AUTORIDAD NACIONAL
DE LICENCIAS AMBIENTALES

**Radicación: 2022089137-2-000**
Fecha: 2022-05-09 11:40 - Proceso: 2022089137
Trámite: 25-INT. Licencia Ambiental

**Asunto:** Comunicación Auto No. 2933 del 29 de abril de 2022

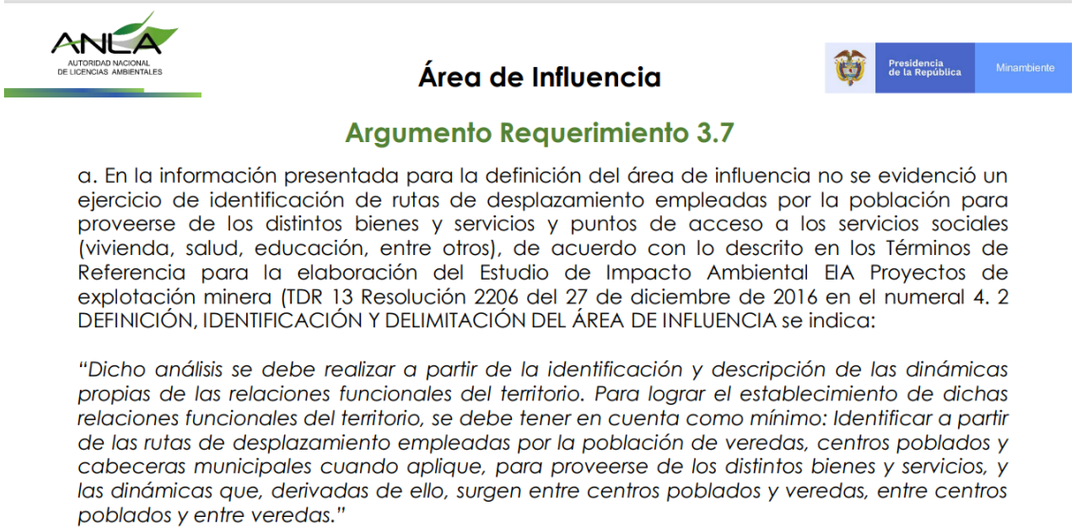
*descrito por la Sociedad en cuanto al alojamiento del personal y harían uso de la vía Cauca, parte de la Panamericana y la vía a Jericó centro urbano; así mismo, harían uso de la vía para comunicarse desde la zona de infraestructura (parte baja) hasta la zona de la subsidencia (parte alta Chaquiro) y conectar con la veredal que los lleva hasta Chaquiro; en ese sentido, la vía se constituye en un paso obligado para el proyecto.*

*De acuerdo con lo anteriormente expuesto, aunque la Sociedad exprese que realizó un análisis de esta vía previo al requerimiento 3.7 de la información adicional, lo hizo como parte del estudio de vías tal como se evidencia en el Anexo_3_13_Estudio_transito, sin embargo, este tuvo por objeto identificar volumen vehicular, tipología y tipo de combustible, más no una identificación de rutas de desplazamiento utilizadas por la población para proveerse de bienes y servicios, es decir, un estudio con un enfoque diferente a lo solicitado en el argumento a del requerimiento 3.7.*

*Por otra parte, la Sociedad en la página 4-129, tabla "Vías existentes zona baja del Proyecto" con la que atiende el Requerimiento 3.7, presenta una relación de vías detallando cuales de ellas utilizará el proyecto, en la que no se evidencia la vía en discusión, de la cual sí hará uso el proyecto y además corresponde a una de las vías utilizadas por la comunidad para proveerse de bienes y servicios, que era el objeto de este análisis. De acuerdo con lo anterior, se ratifica que la sociedad no realizó el análisis de esta vía, la que debió ser incluida por las razones antes expuestas, y, con relación a la justificación se considera que debió haberla incluido y justificado, tal como lo hizo en la tabla de la página 4-129 del capítulo de área de influencia, con vías que no va a utilizar el proyecto, como Tarso-Puente Iglesias, Fredonia-Marsella y vía a Galilea, las que incluyó y justificó en la información que presentó en atención al requerimiento 3.7 .*
